Datum	22 juni 2022	Behandeld door	[REDACTED]	Bijlagen	1
Onze referentie	UIT/22405 Z/22/00009060	Doorkiesnummer	088 [REDACTED]		
Uw referentie	NL.IMRO.0086.10BPWaterwinnin g-0101	E-mail	[REDACTED]@brandweefryslan.nl		
Uw brief van	8 juni 2022			Pand-ID	
Onderwerp	Advies RO - Voorontwerp bestemmingsplan – Grondwaterwinning- en drinkwaterproductielocatie - Hegedyk 12, Luxwoude

*Advies RO - Voorontwerp bestemmingsplan – Grondwaterwinning- en
drinkwaterproductielocatie - Hegedyk 12, Luxwoude*

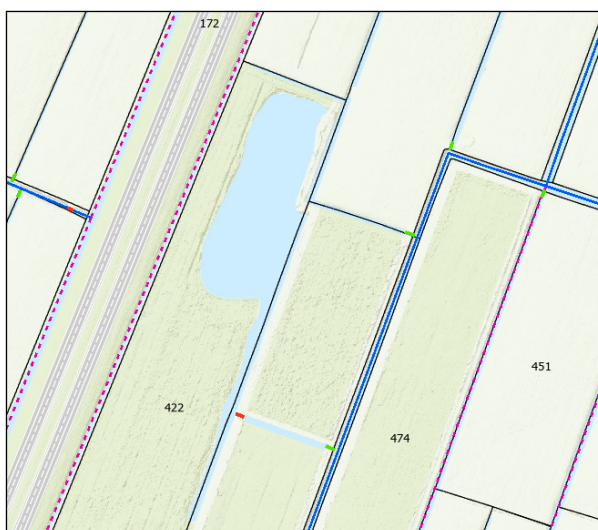
Kijkende naar de eerste brandbestrijding in het plangebied ligt er, vanaf de ingang van het perceel gerekend, op ongeveer 175 meter afstand een brandkraan op een waterleiding met voldoende diameter. Dit projecterende op de locatie van de bouwwerken resulteert in een nog grotere afstand. Openwater dat aan al onze vereisten voldoet en waarmee een blusvoertuig zichzelf kan voeden ligt mogelijk op een te grote afstand. De situatie voldoet daarmee - voor wat betreft de eerste brandbestrijding - niet aan de vereisten.

In geval zich een sterk escalerende brand voordoet, dan is er niet binnen 1.000 meter geschikt openwater aanwezig en kan niet binnen 60 minuten grote hoeveelheid bluswater door het grootschalig watertransport geleverd worden. De situatie voldoet daarmee - voor wat betreft een escalerende brand - niet aan de vereisten.

- In het plangebied, binnen 100 meter afstand van de ingang van het bouwwerk, een bluswatervoorziening te realiseren voor de eerste brandbestrijding;
- Bij het hoofdwater/ de watergang bij de twee ingangen tot het perceel – de huidige ingerichte toegangsweg en de geadviseerde toegangsweg – geschikt te maken voor openwater, zodat die bij een escalerend scenario gebruikt kunnen worden om bluswater te winnen. Het openwater en de opstelplaats voldoet aan de vereisen zoals die op pagina 54 van de [handreiking Bluswatervoorziening en Bereikbaarheid](#) zijn genoemd. Wellicht zou de noordelijk gelegen 'vijver' ook geschikt gemaakt kunnen worden, door deze voor de brandweer toegankelijk te maken en door deze op het hoofdwater aan te sluiten.
